RDC Integrado nº 01/2020

ESCLARECIMENTO DE EDITAL Nº 27

OBJETO: CONTRATAÇÃO INTEGRADA DE EMPRESA OU CONSÓRCIO ESPECIALIZADO PARA A ELABORAÇÃO DE PROJETOS BÁSICOS E EXECUTIVOS DE ENGENHARIA E FORNECIMENTO, FABRICAÇÃO, MONTAGEM E IMPLANTAÇÃO DA AMPLIAÇÃO DA QUANTIDADE DE FAIXAS E DA CICLOVIA DA VIDA NA TERCEIRA PONTE, ENTRE OS MUNICÍPIOS DE VITÓRIA E VILA VELHA

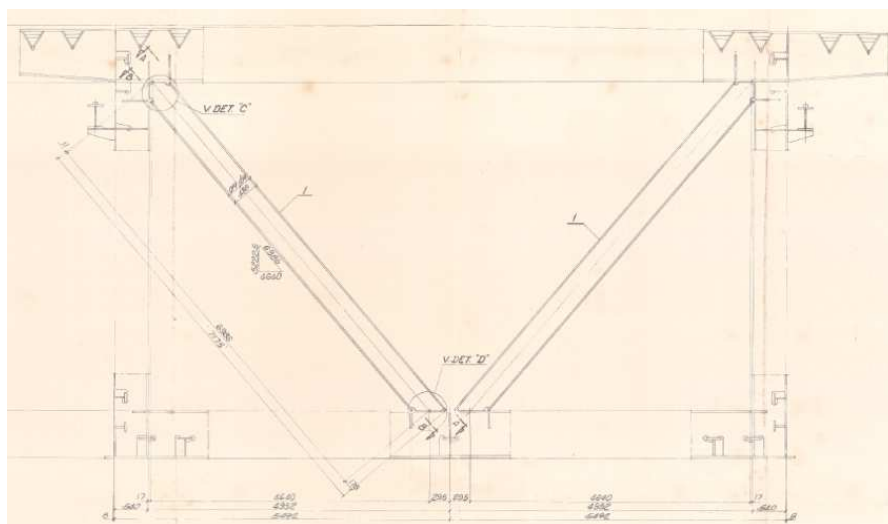
Conforme projeto original da ponte (*disponível no link <http://bit.ly/3ªPonte>*), a secção dos tramos metálicos da Ponte é um caixão único com 10984 mm de largura, conforme indicado nos desenhos de fabricação da USIMEC, que apresentamos na figura abaixo:

Embora indicativo, o comprimento dos consoles no anteprojeto é de 5179 mm, devido a questão acima referida, terá no mínimo um comprimento dos consoles em mais 2000 mm de cada um dos lados da ponte relativamente ao anteprojeto, com implicação direta no peso estimado para estas estruturas. Solicitamos confirmação deste nosso entendimento.

Sim, está correto o entendimento.

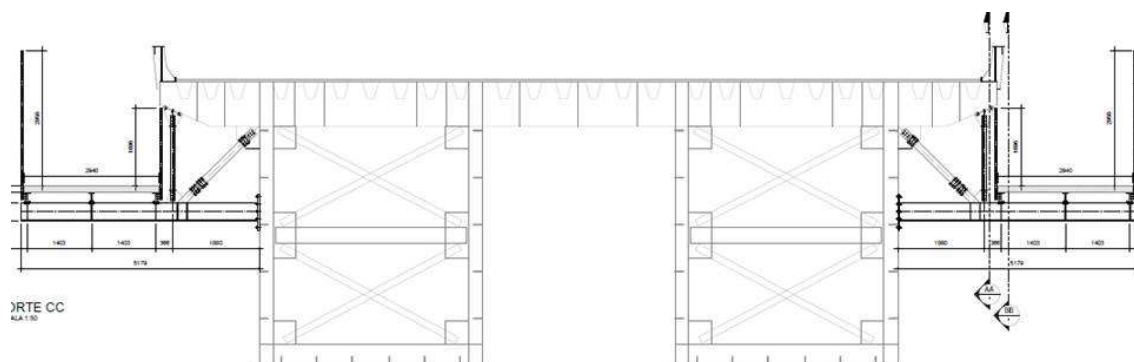
No entanto, o Anteprojeto disponibilizado dos tramos metálicos da ponte (**Anexo IX do Edital**) apresenta uma secção bastante diferente da acima representada, ou seja 2 caixões com cerca de 15 metros de largura, conforme figura abaixo:
